Dodatek č. 1 ke Smlouvě o dílo ze dne 23. 8. 2022

Shora uvedené smluvní strany se dohodly na uzavření dodatku č. 1 (dále jen „dodatek“) ke Smlouvě o dílo ze dne 25. 8. 2022, která byla uzavřena se zhotovitelem jako vybraným dodavatelem veřejné zakázky nazvané: **Výstavba PARKOVIŠTĚ v lokalitě DOMOV U BÍŘIČKY – stavební práce** (dále jen „veřejná zakázka“).

Stavba: Výstavba PARKOVIŠTĚ v lokalitě DOMOV U BIŘIČKY - stavební práce

Rekapitulace změnových listů k 30. 11. 2022

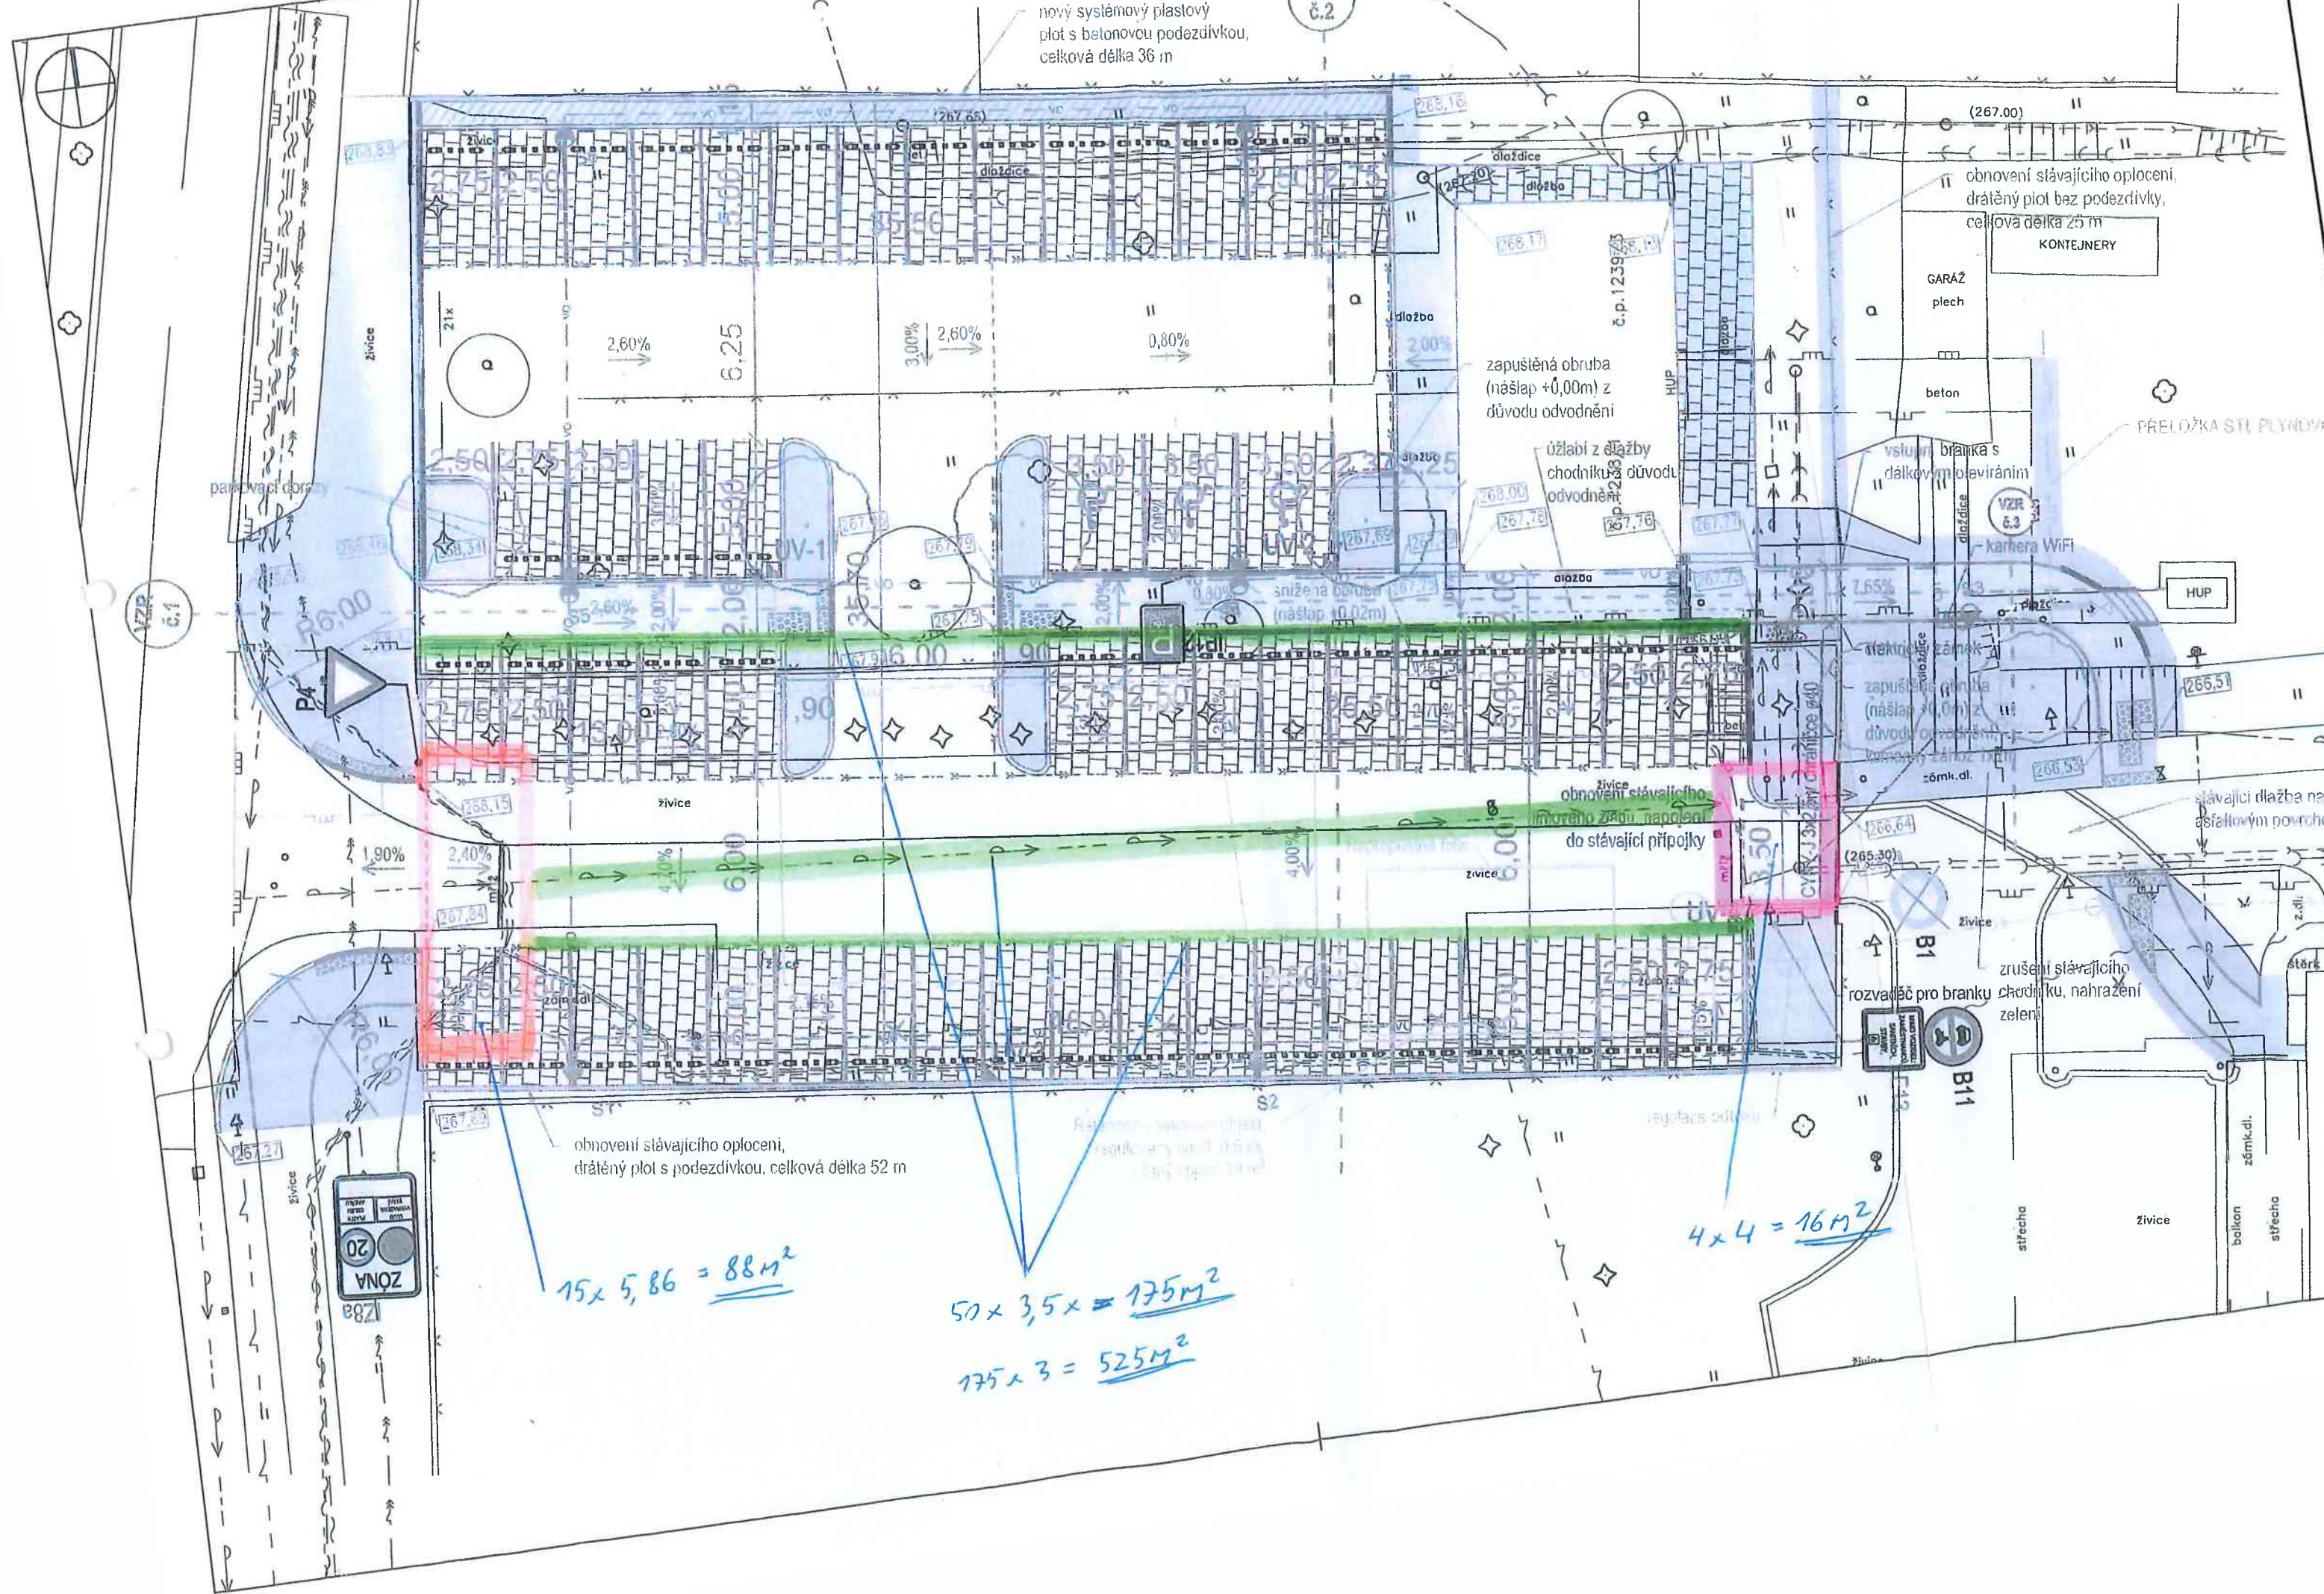
ZMĚNOVÝ LIST		číslo ZL: 007	
Název projektu:	Výstavba PARKOVIŠTĚ v lokalitě DOMOV U BÍŘICKY – stavební práce		
Zhotovitel:	EUROVIA CS, a.s		
Objednatel:	Královéhradecký kraj, Pivovarské nám. 1245, 500 03 HK, IČO: 70889546		
Změnový list vystavil:	Ing. Ivo Frank		
Datum:	6. 10. 2022		
Předmět změny: Objekt SO 101.1 – Komunikace a zpevněné plochy – Úprava aktivní zóny Popis a zdůvodnění změny: Na základě charakteru zastižených zemin v úrovni aktivní zóny v místě nově budované komunikace a zpevněných ploch Zhotovitel navrhl úpravu technologie provádění aktivní zóny. Tato úprava spočívá ve vypuštění výměny zemin v aktivní zóně a nahrazení kamenivem frakce 0/125 a nahrazení této výměny pouze zlepšením zemin v úrovni aktivní zóny přidáním 2,5% pojiva CL 90. Na základě polních a laboratorních zkoušek a posouzení geotechnika bylo stanoveno, že tato úprava dosahuje kvalitativně stejných parametrů jako úprava navržená v PD. Zároveň je mnohem levnější a šetrnější k životnímu prostředí.

Přílohy změnového listu: změnový rozpočet, průkazní zkouška upravené zeminy, zápis geotechnika, situační zákres			
Důvodem vícepráce / méněpráce Záměr objednatele ☐ Chyba v PD ☐		chyba zhotovitele ☐ vyšší moc ☐ jiné okolnosti ☒	
Cena méněprací bez DPH: 868.150,55,-		Cena víceprací bez DPH: 48.597,01,-	
Výsledná cena změny bez DPH: -819.553,54,-		Nově sjednaná lhůta dokončení díla: Prodloužení lhůty dokončení díla se nesjednává	
Níže podepsané osoby potvrzují uvedenou změnu rozsahu díla:			
Za technický dozor st. Souhlasí: Ing. Jaroslav		Za zhotovitele: Souhlasí: Ing. Ivo Frank	
Datum: 6.10.2022		Datum:	
Za autorský dozor: Souhlasí: Ing. Robert		Za ob. Souhl.	
Datum: 6.10.2022		Datum:
